**LIAISON ROUTIERE HIENGHENE / KAALA-GOMEN
TRANCHE 2, COMMUNE DE KAALA-GOMEN**

SUPERVISION GEOTECHNIQUE

**Compte-Rendu de Visite - CRV04
Visite du 16.07.2024**

N/Réf	:	AI-23-2800_CRV04	V/Réf	:	BC 24/1005/02719
Projet	:	Liaison routière Hienghène / Kaala-Gomen Travaux de terrassements de la Tranche 2, commune de KAALA-GOMEN			
Mission	:	G4 – Supervision géotechnique des travaux Contrôle Externe Partiel			
Objet	:	Supervision des travaux Avis sur les talus réalisés suite modification de design			
Interlocuteurs	:	Mr <i>Alexis LOUAPRE</i> Mr <i>Etienne MEYER</i>	BECK SECAL Nord	beck@mls.nc etienne.meyer@secal.nc	
Rédigé par	:	Mr <i>Mohamed Ali ESSAYEB</i>	LGC	messayeb@lgc.nc

➤ Talus P599 – P606

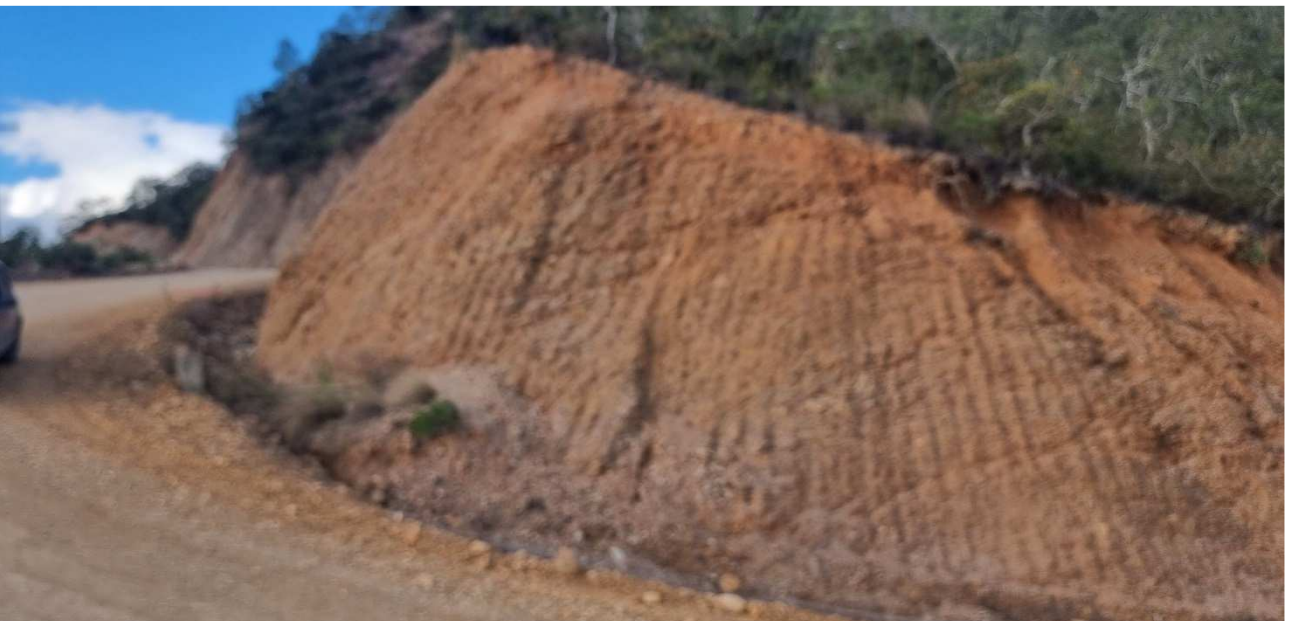
Afin de limiter les travaux de terrassements et étant donné ce qui précède, il peut être envisagé l'adoption d'une pente plus raide et de limiter les travaux à du nettoyage, purge et reprofilage des talus. Un tronçon, comme sur la seconde photo, pourra nécessiter néanmoins la mise en place d'un ouvrage de confortement du type filet pare-blocs ou grillage plaqué.

Aussi, nous recommandons de procéder à un écrêtage de la tête des talus pour adopter une pente plus douce au droit de la franche superficielle bien altérée y compris de la mince couche de '*Terre Végétale*' en surface.

Ainsi, d'une manière générale, on pourra adopter des pentes locales suivantes :

- 2V/3H ($\approx 33^\circ$) dans les formations superficielles meubles,
- 1V/1H (45°) dans les formations d'altération argilo-sableuses, en l'occurrence au niveau des Serpentinites et Sapolites terreuses à rocheuses
- 3V/2H ($\approx 56^\circ$) à 4V/1H ($\approx 76^\circ$) avec une pente nominale à 2V/1H ($\approx 63^\circ$) dans la roche de type 'Péridotites' suivant sa fracturation.

La validation du design définitif reste à mener sur site lors de l'ouverture et de la réalisation des terrassements. Une inspection pourra être menée en cours ou après les travaux pour ajuster au mieux les pentes locales.
